# コムスのリコールについて

届出番号3912  
リコール開始日10月27日

平成24年から平成28年に生産したコムスの一部車両につきまして、平成28年10月26日に下記内容のリコールを国土交通省へ届け出しました。

## 改善箇所説明図

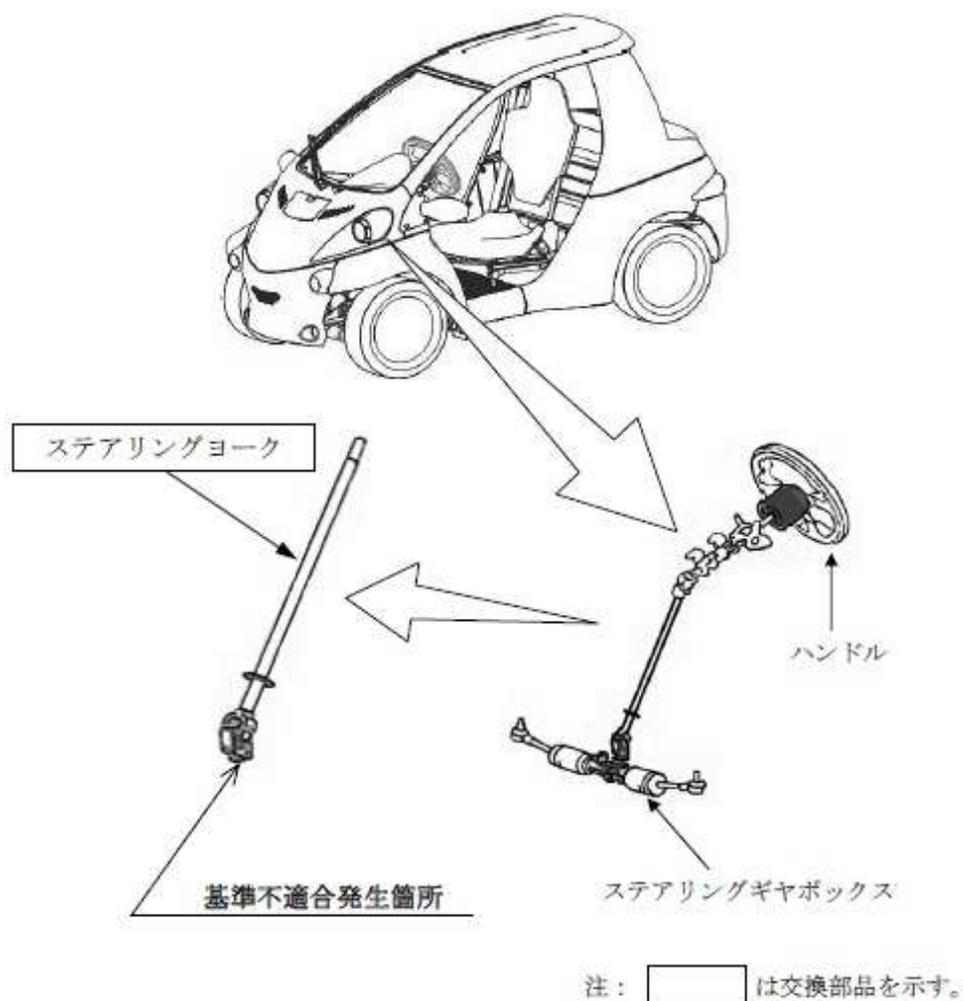
かじ取り装置において、ハンドルとステアリングギヤボックスをつなぐ継手部品(ステアリングヨーク)の製造が不適切なため、継手部品とステアリングギヤボックスの連結部にガタが生じているものがあります。そのため、そのままの状態で使用を続けると、継手部品が摩耗し、最悪の場合、かじ取り操作ができなくなるおそれがあります。

全車両、ステアリングヨークを良品と交換します。

- 改善実施済車両には、車台番号6ケタ目上に黄ペイントを塗布します。
- 超小型モビリティは、シリアルNo.3ケタ目上に黄ペイントを塗布します。
